Sujet : [INTERNET] Enquête publique - Projet de parc éolien sur la commune de Bernay-Saint-Martin - Avis défavorable

Association pour la Protection de l'Environnement (APEP) et du Patrimoine de Bernay-Saint-Martin

Objet : AVIS DÉFAVORABLE - Enquête publique pour le projet éolien Énergie des Cyprès à Bernay-St-Martin

Photo prise vers le nord, rue de l'école, Breuilles.

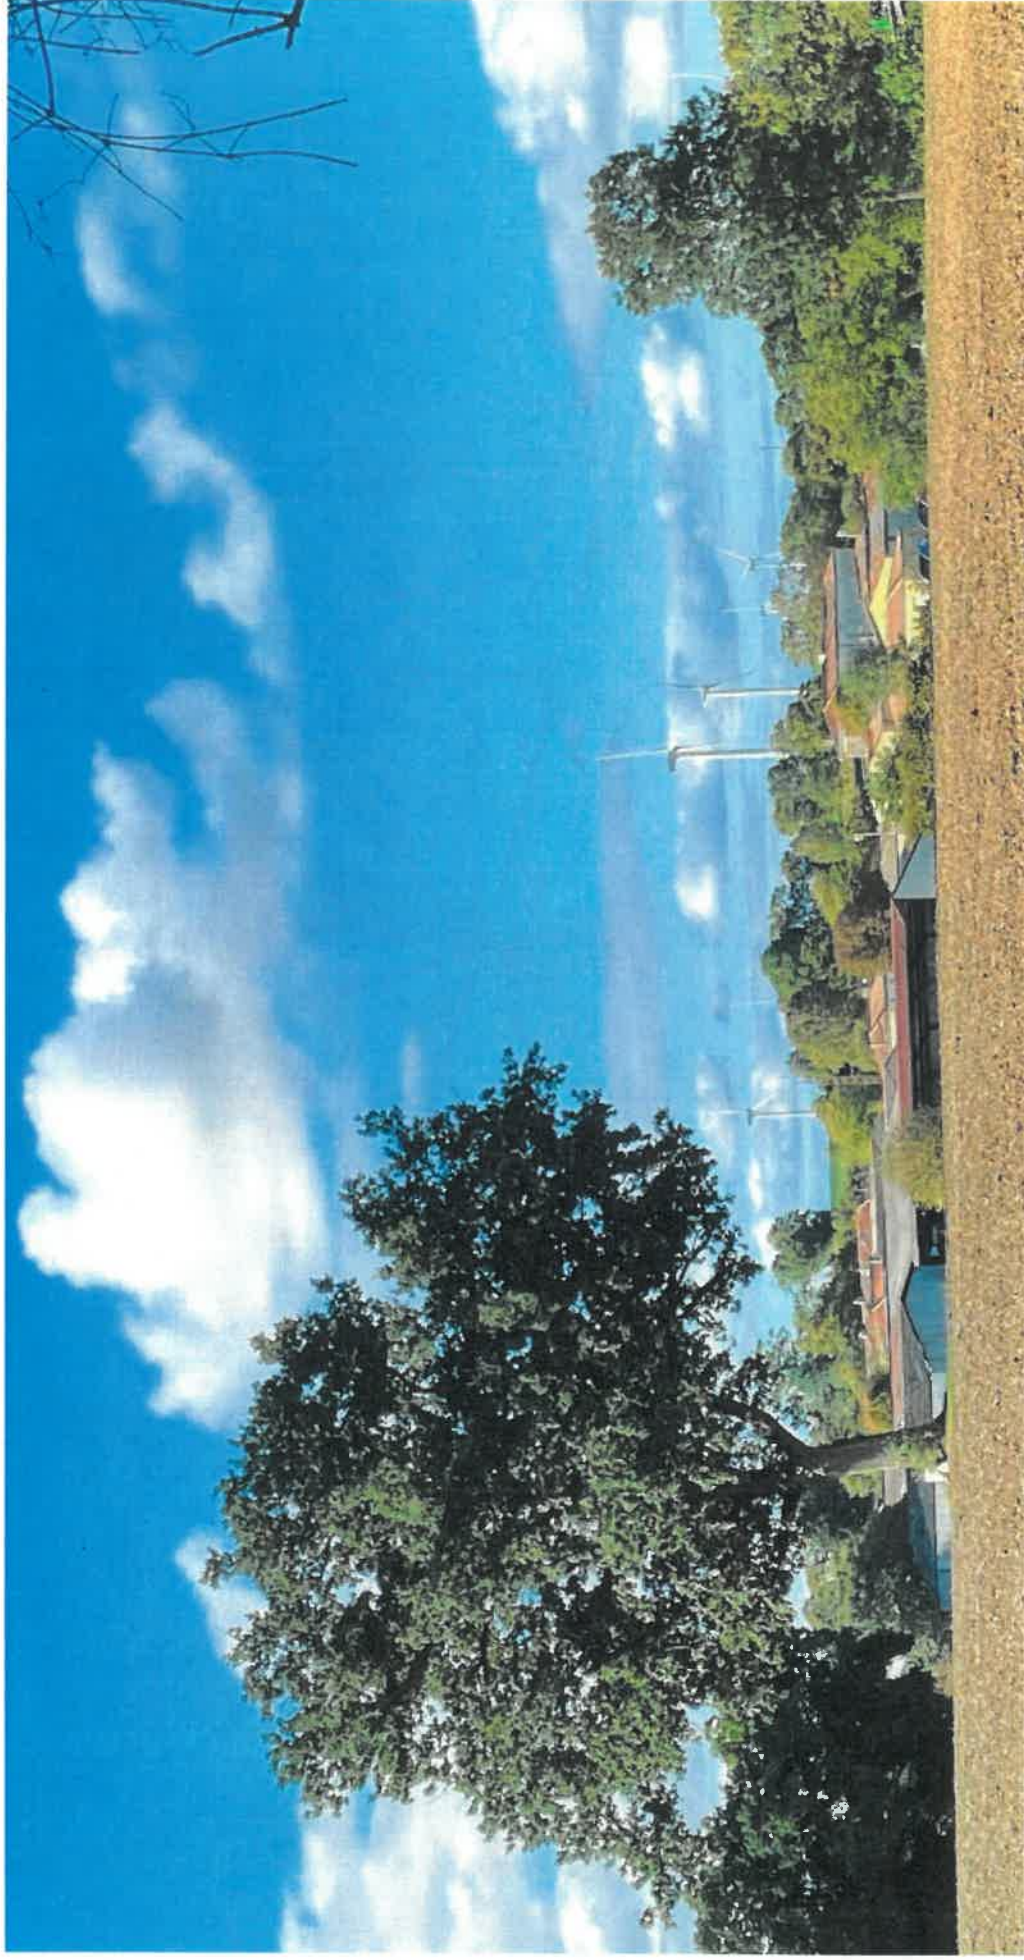
Cette photo montre que des éoliennes sont bien visibles de l'intérieur du bourg de Breuilles.

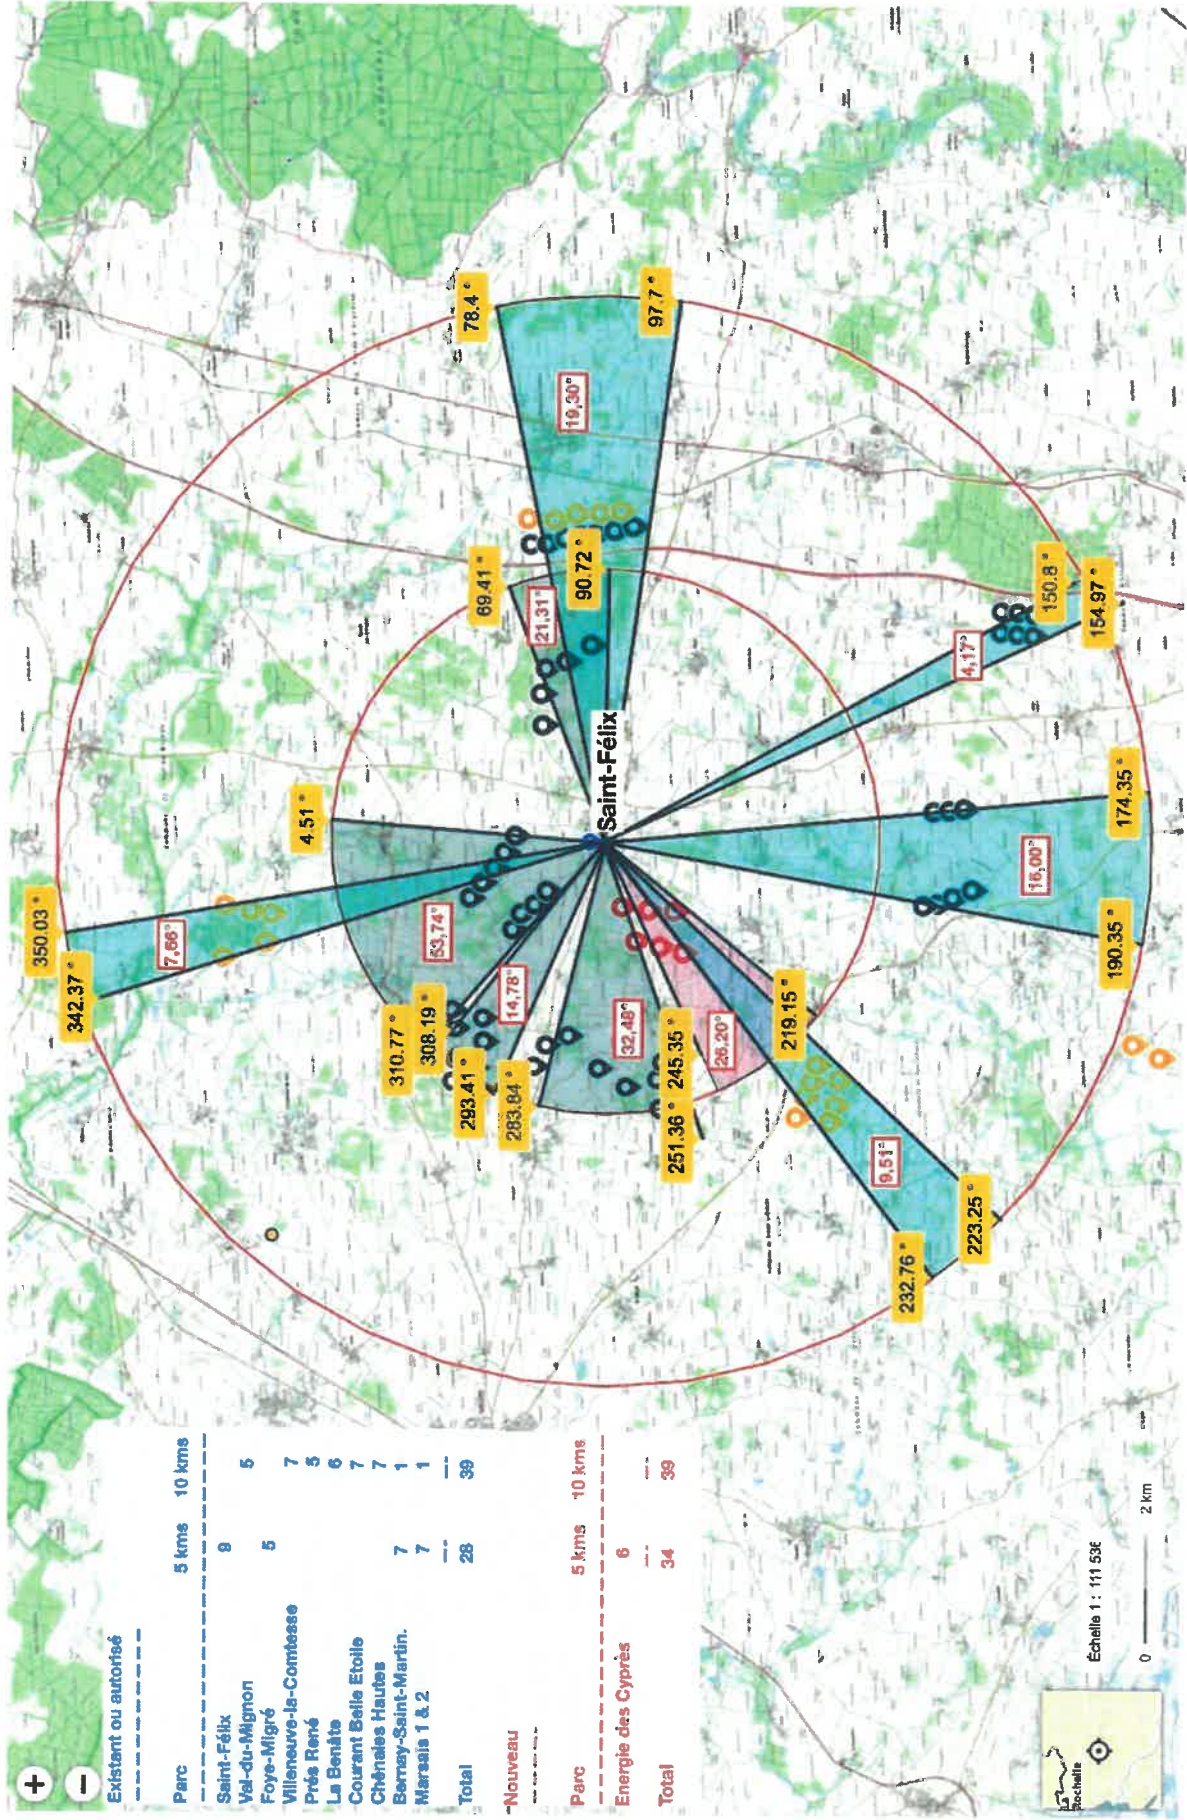
La photo montre une covisibilité existante entre parcs éoliens existants et l'église Saint-Nazaire de Bernay-Saint-Martin, inscrite aux Monuments Historiques.

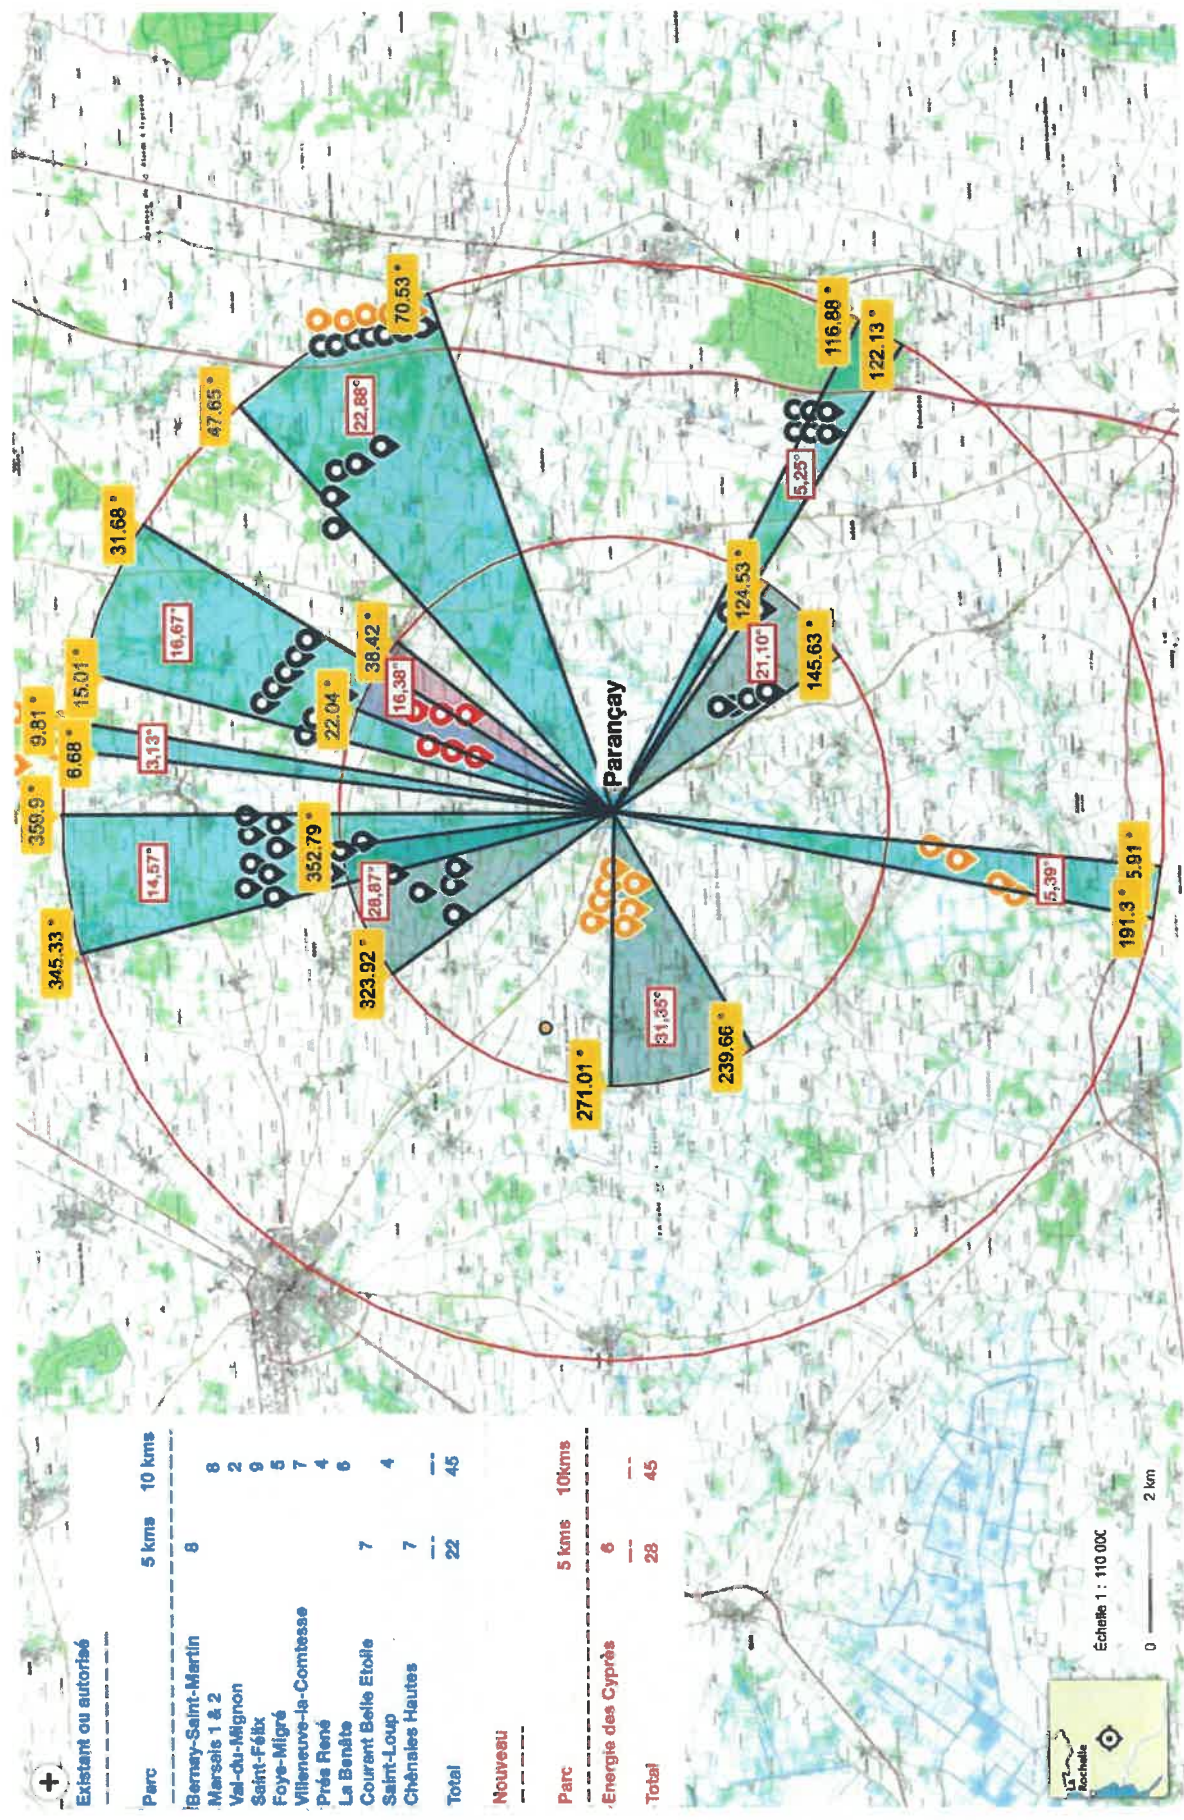
Le hameau de Beaumont se trouve au centre de la photo, au pied des trois éoliennes en avant-plan.

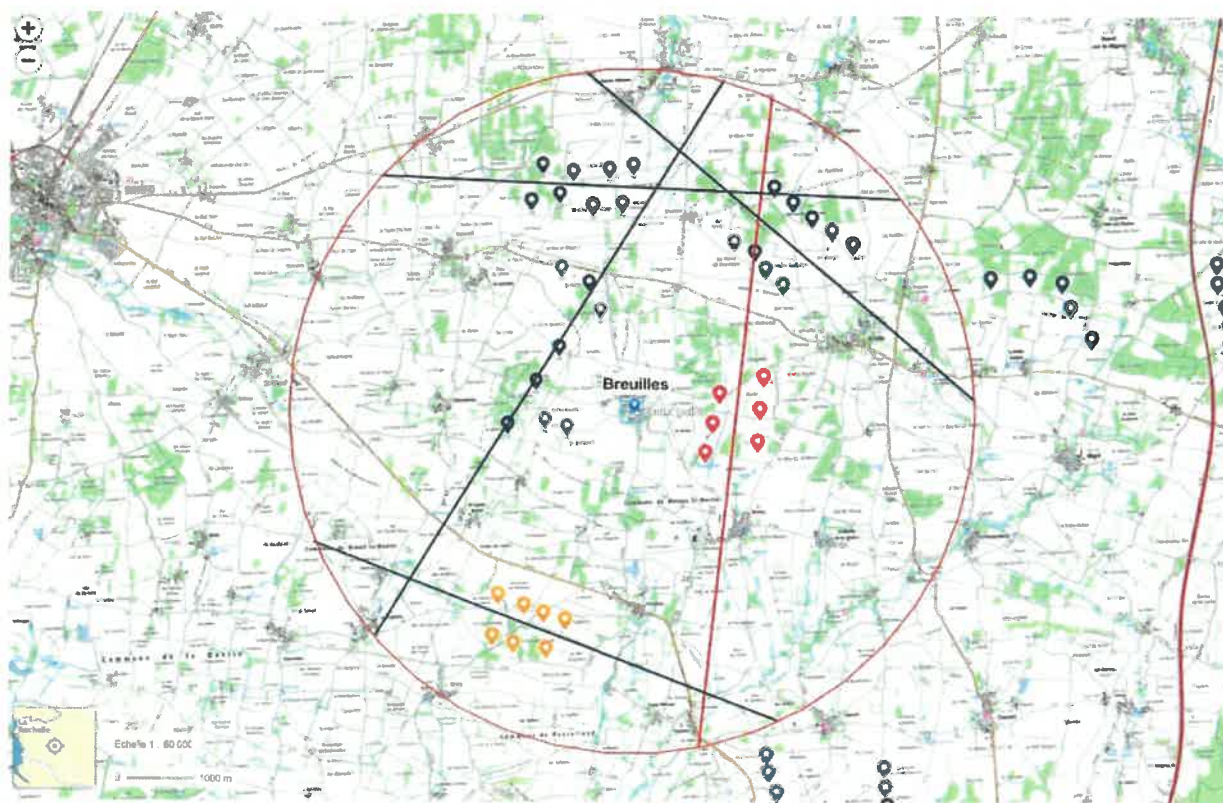
En réponse à la MRAe à propos de l'effet barrière le promoteur éolien note, page 14 (document « 20220804 Réponse Avis MRAe_Bernay-1 », lien direct [https://www.charente-maritime.gouv.fr/content/download/62901/373413/file/20220804 Réponse Avis MRAe_Bernay-1.pdf](https://www.charente-maritime.gouv.fr/content/download/62901/373413/file/20220804_Réponse_Avis_MRAe_Bernay-1.pdf)) :

« A l'échelle de l'aire d'étude éloignée, cette tendance est à nuancer en raison du caractère diffus du passage migratoire et de la possibilité, pour l'avifaune, de contourner les sites sur un large front où les aménagements sont absents (axe Tonnay-Charente / Mauzé-sur-le-Mignon notamment). »

Dans ce cas précis, le promoteur se substitue à nouveau à une agence gouvernementale reconnue de protection de l'environnement, en sous-entendant dans sa réponse une connaissance plus grande des comportements migratoires que cette agence .

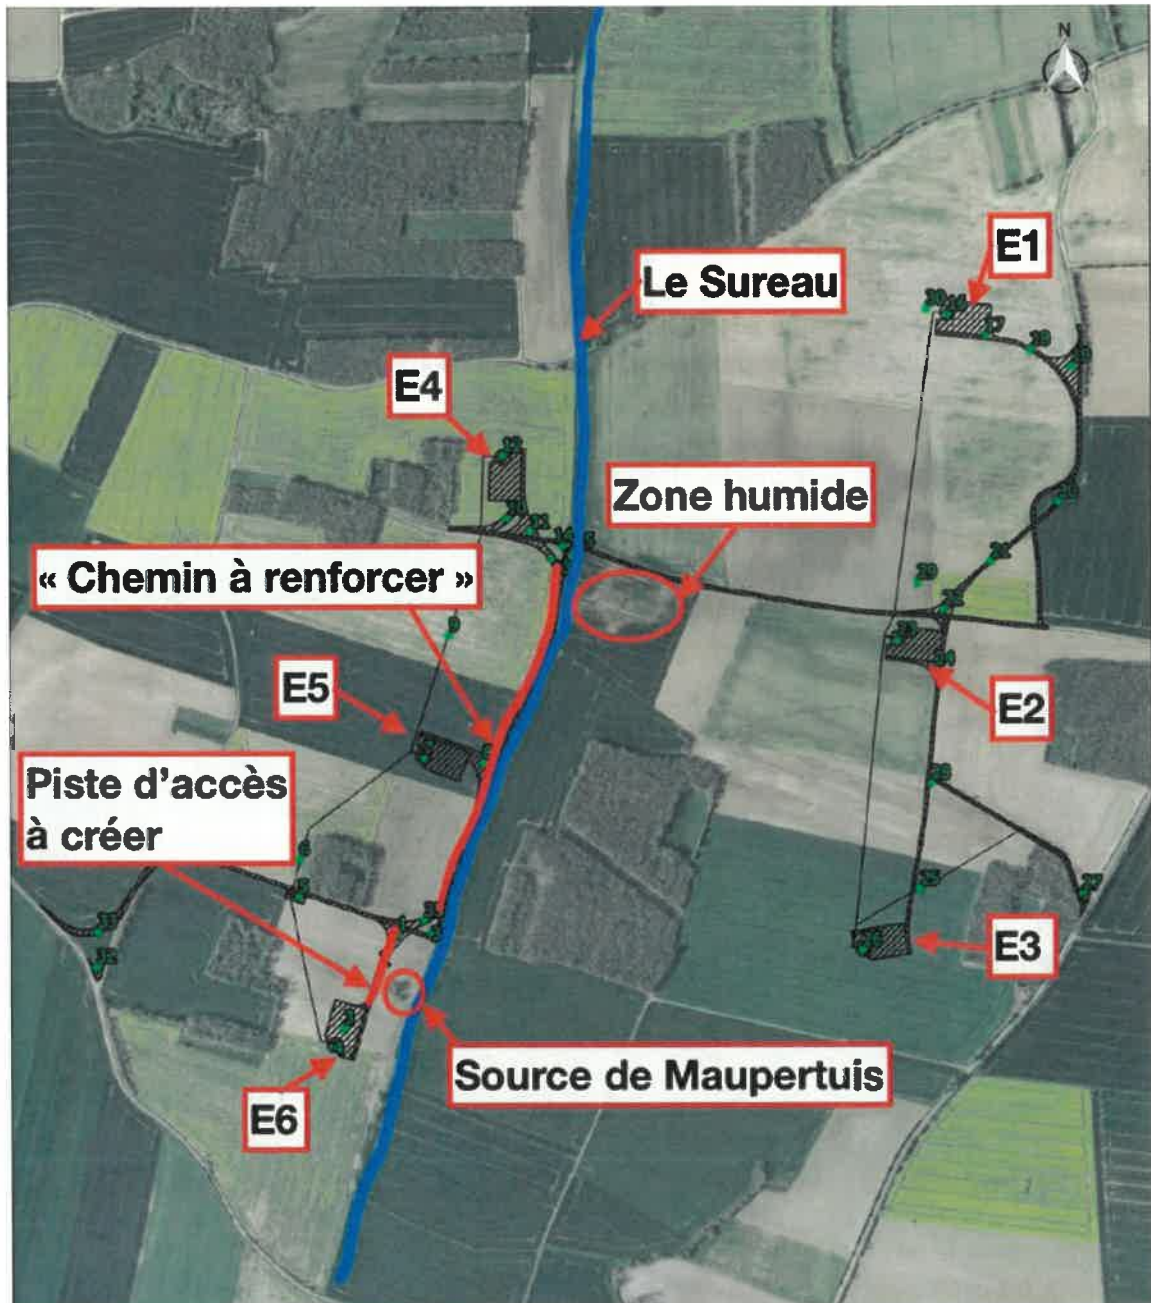
Date	Étape
Courant 2016	Première permanence publique de communication sur le projet par WPD
20 mai 2016	Vote du Conseil Municipal de Bernay-Saint-Martin autorisant le lancement des études du projet par WPD
Février 2017	Création du Comité de Pilotage du projet, et première réunion du Comité
17 mars 2018	Deuxième permanence publique d'information sur l'état d'avancement du projet par WPD
Courant 2018	Visites naturalistes, lancement de l'étude paysagère, campagne de mesures acoustiques
Avril-décembre 2019	Ateliers paysagers, campagne de photomontages
Février 2020	Expertise zones humides
Août 2020	Réunion de pré-finalisation avec la DREAL
Début mars 2021	Installation du mât de mesure
17 juin 2021	Remise du dossier de DAE en Préfecture

¹ Les étapes d'un projet éolien, FEE,

https://fee.asso.fr/wp-content/uploads/2018/05/fee_comprendre_cycledevie.pdf

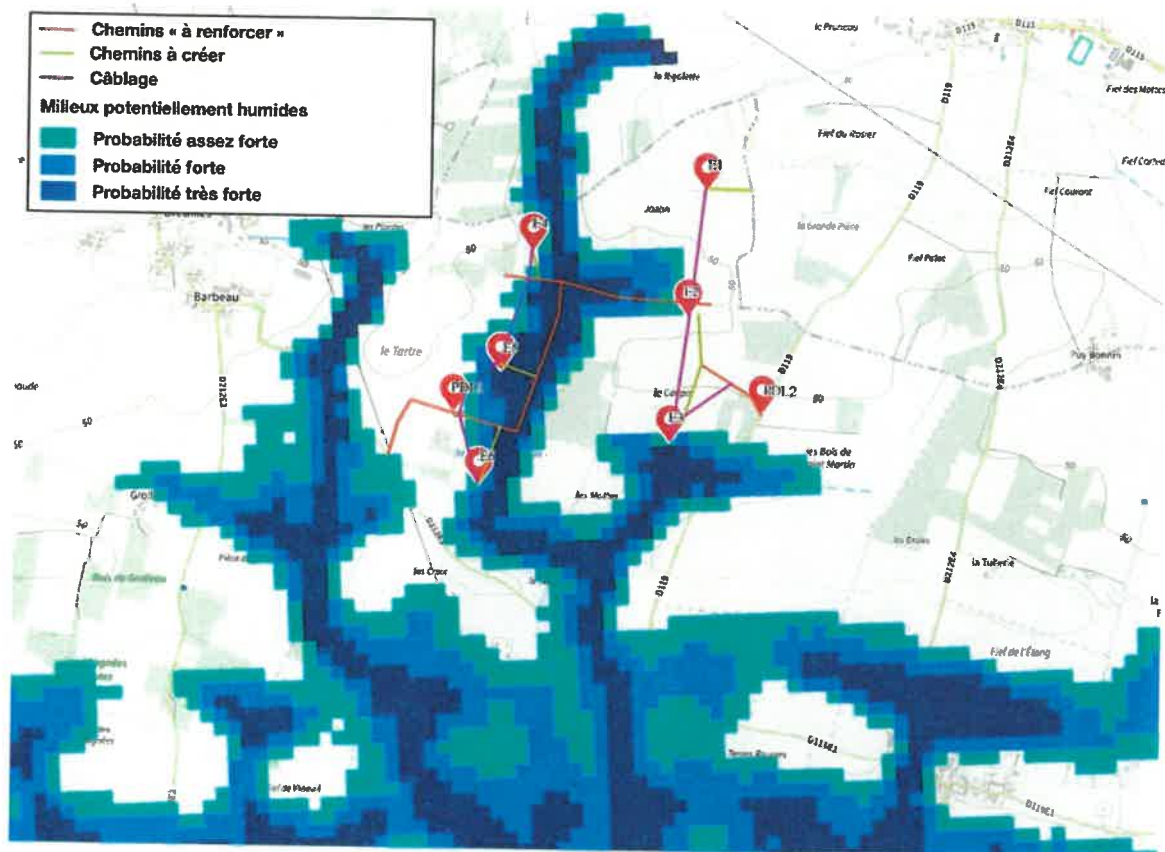
<http://www.valorem-energie.com/blog-saintsecondin/un-mat-de-mesure-pourquoi-faire/>

³ Annexe 1 du présent document, Déclaration Préalable pour l'installation d'un mât de mesures et arrêté de non-opposition
